改善箇所説明図②

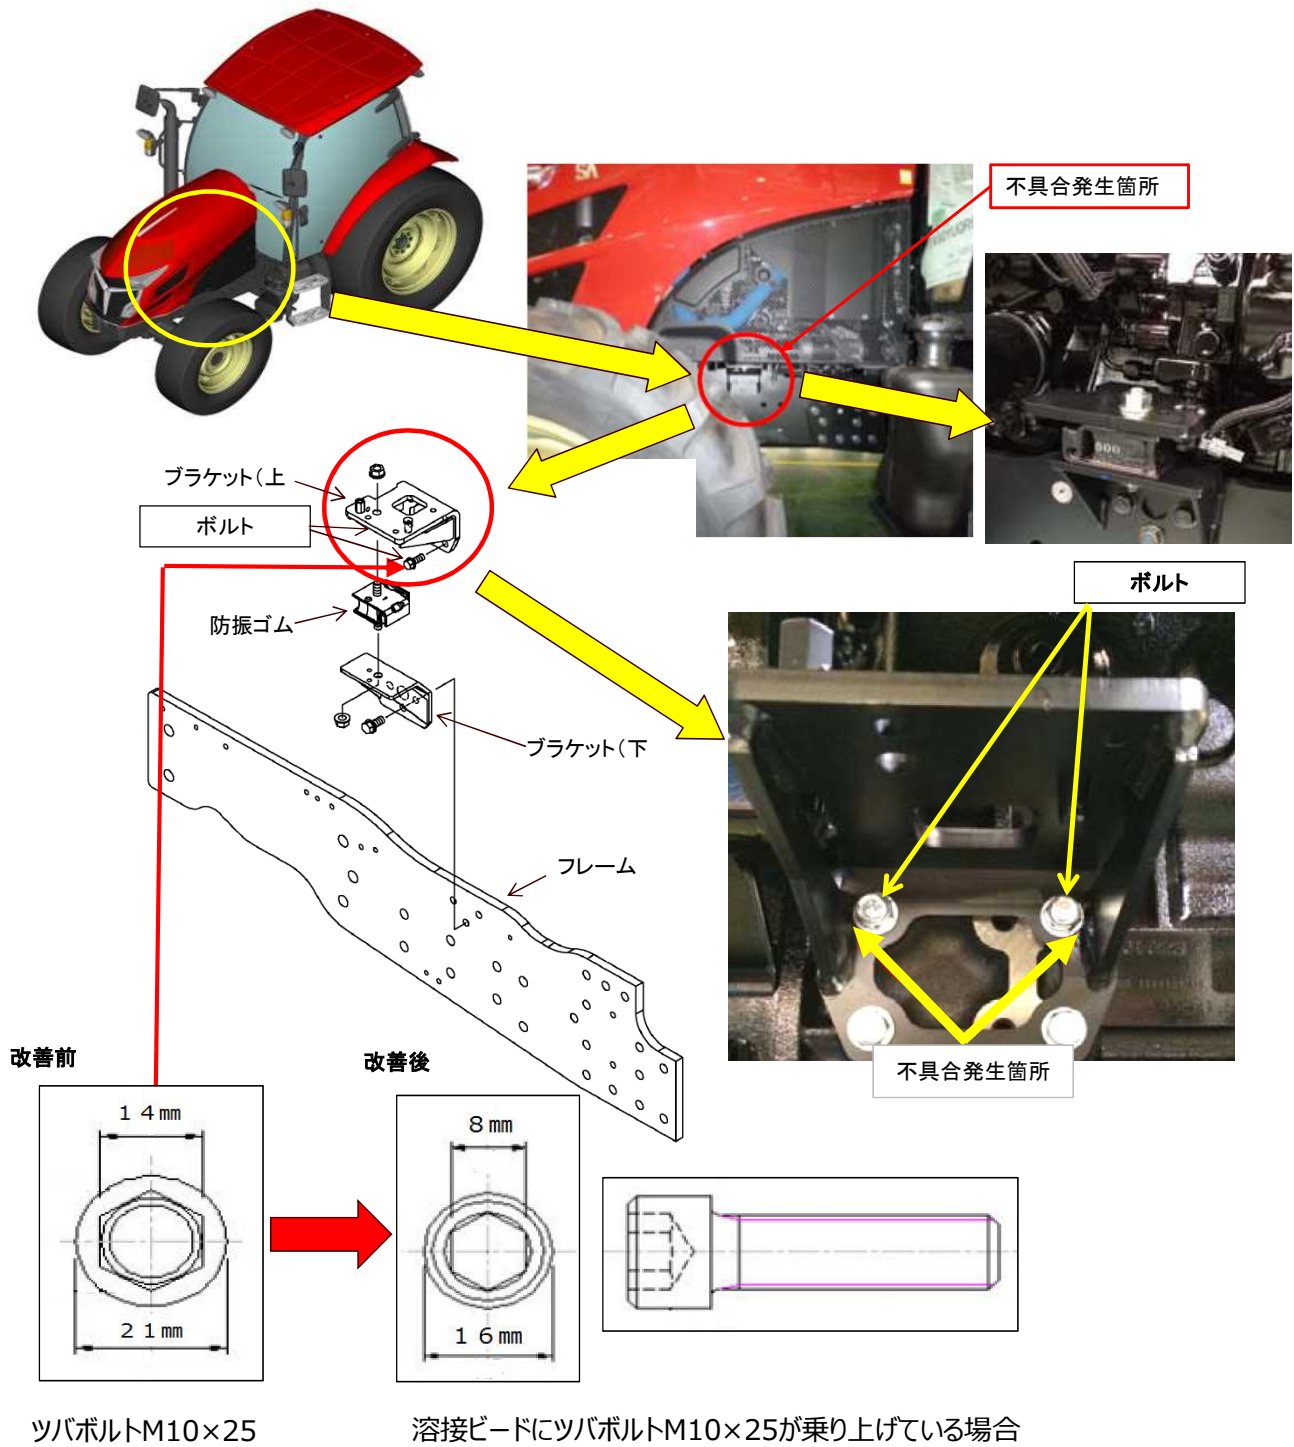
不具合発生箇所

エンジンマウントのブラケットにおいて、当該ブラケットの溶接指示が不適切なため、溶接ビード(盛り上がった溶接痕)に固定ボルトが乗り上げているものがある。そのため、そのままの状態で使用を続けると、エンジン振動により、当該ボルトが緩むおそれがある。

改善内容

全車両、ブラケット溶接部を確認し、固定ボルトが溶接ビードに乗り上げているものは、ボルトを対策品に交換する。

識別

ボルト頭(2本)を白ペンで塗り、識別する。
